Mission régionale d'autorité environnementale

**Avis délibéré de la mission régionale
d'autorité environnementale
Hauts-de-France
sur le projet de parc éolien de l'Européenne
de la société Quadran filiale de TotalEnergies (ex Total)
sur les communes de Froissy et Noiremont (60)
Étude d'impact version Septembre 2019
avec état initial écologique et volet paysager version 2022**

n°MRAe 2022-6296

Carte de présentation du projet (source : Note de présentation non technique)

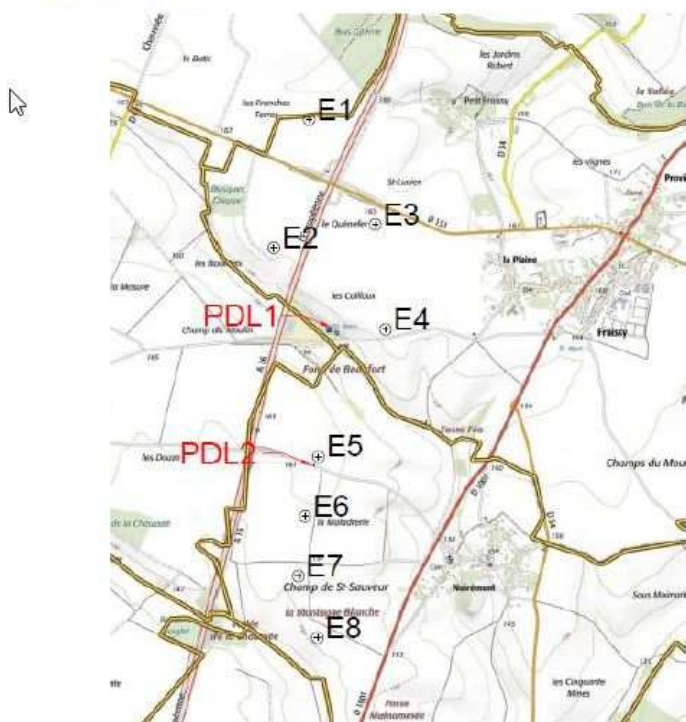
Le modèle n'est pas encore choisi, l'avis est rendu sur un projet de huit éoliennes d'une hauteur maximale de 140 m, et de garde au sol d'au moins 20 mètres, localisées comme indiqué ci-dessous.

Le parc éolien comprend également la création de deux postes de livraison proches des éoliennes E5 et E4, ainsi que des plateformes de montage et la réalisation et le renforcement de pistes d'accès. L'emprise totale permanente du projet (surfaces des plateformes, pistes créées et postes de livraison) sera de 1,3 hectare (source : note non technique).

*Carte d'implantation des parcs éoliens autour du projet
(page 296 de l'état initial de l'écologie du dossier de complément de 2022)*

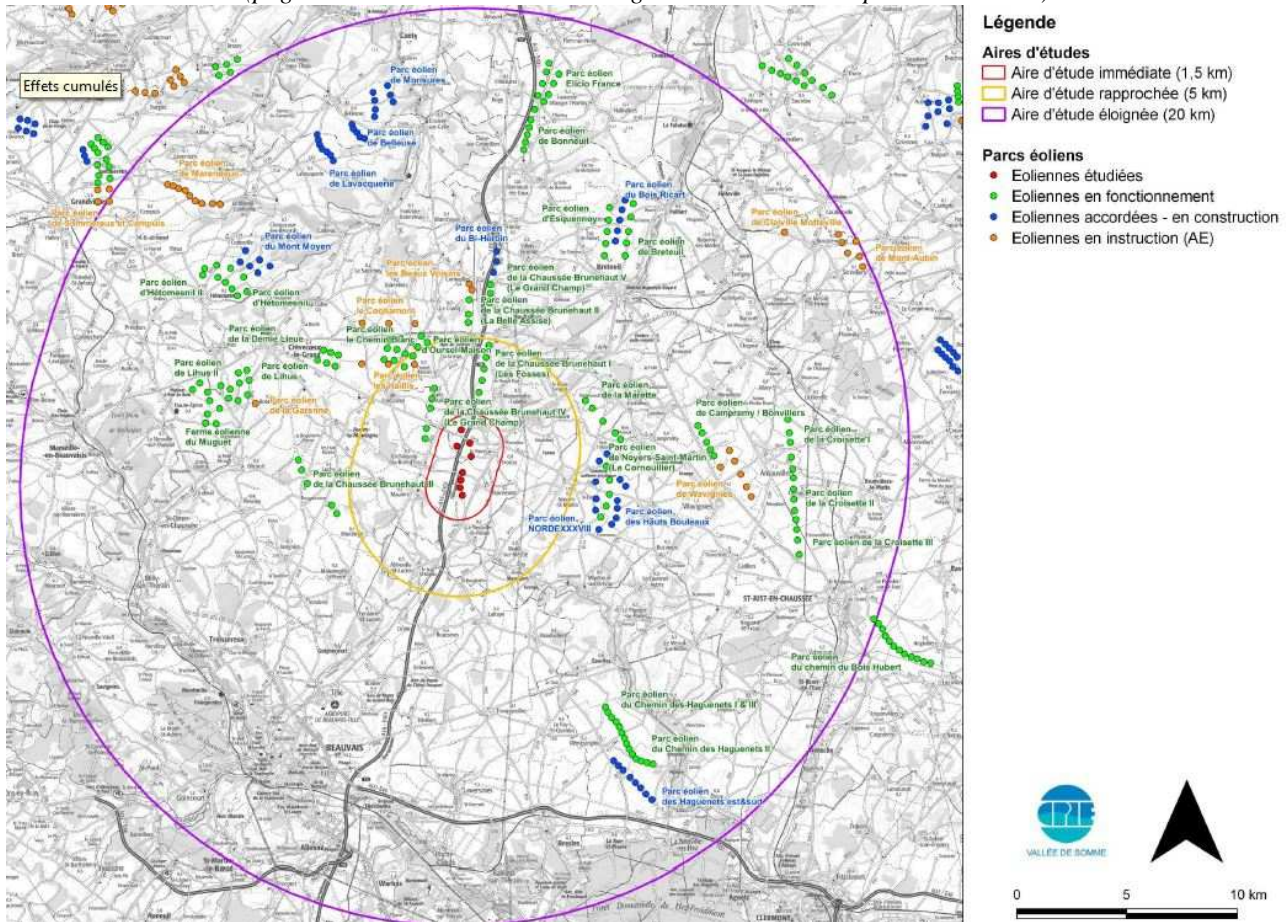
Depuis cet état des lieux, certains projets accordés ont été construits, comme le Parc éolien du Chemin des Hagenets II, et de nouveaux parcs ont été mis en instruction, comme le Parc de la Cense à Saint-André Farvillers, le parc « Les Froids Vents » à Chépoix par exemple. Il conviendrait donc d'actualiser les cartes du dossier.

Les documents de 2022 présentent des cartes du contexte éolien plus anciennes (données de juin 2018 : cf. carte page 296 de l'état initial de l'écologie de mai 2022) que celles de l'étude d'impact de 2019 (données de novembre 2018 : cf. carte page 103). De plus, ces données datent de plus de trois ans alors que le contexte éolien a évolué.

L'autorité environnementale recommande d'actualiser les données de l'étude d'impact.

Carte des enjeux page 206 suite étude des routes de vol

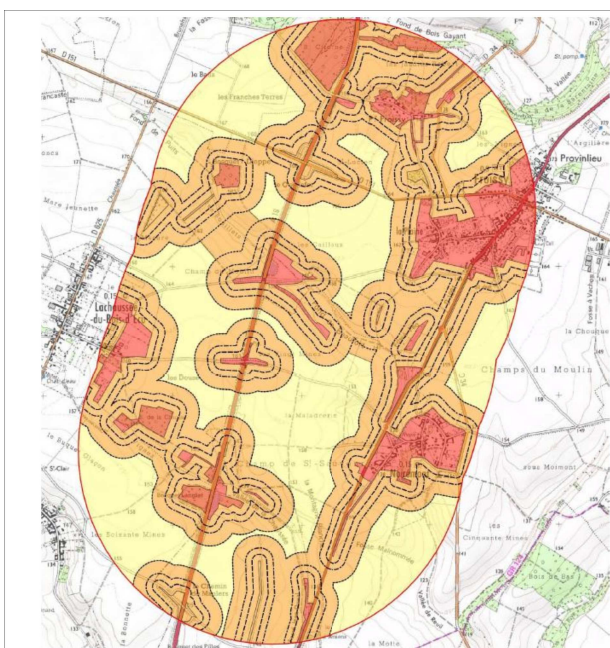
Or, cinq éoliennes sont à moins de 200 mètres en bout de pale de haies ou boisement : E2 est à 188 mètres d'un boisement, E3 est à 84 mètres d'une haie, E4 est à 165 mètres d'un bosquet, E5 est à 166 mètres d'une haie et E8 est à 170 mètres d'une haie (étude écologique page 272).
L'implantation de ces cinq machines ne respecte donc pas les préconisations du guide Eurobats⁷.

Par ailleurs, les enjeux identifiés suite à ces analyses complémentaires ne semblent pas avoir été reprises dans la suite de l'étude écologique : cf. par exemple les cartes ci-dessous pour les chauves-souris.

Le risque de collision est estimé modéré pour l'éolienne E3 (page 272 de l'étude écologique). L'impact est estimé modéré à fort au niveau de l'éolienne E3 pour six espèces, dont la Noctule commune.

L'autorité environnementale recommande d'implanter les éoliennes E2, E3, E4, E5 et E8 à plus de 200 mètres des haies et boisements conformément aux préconisations du guide Eurobats.
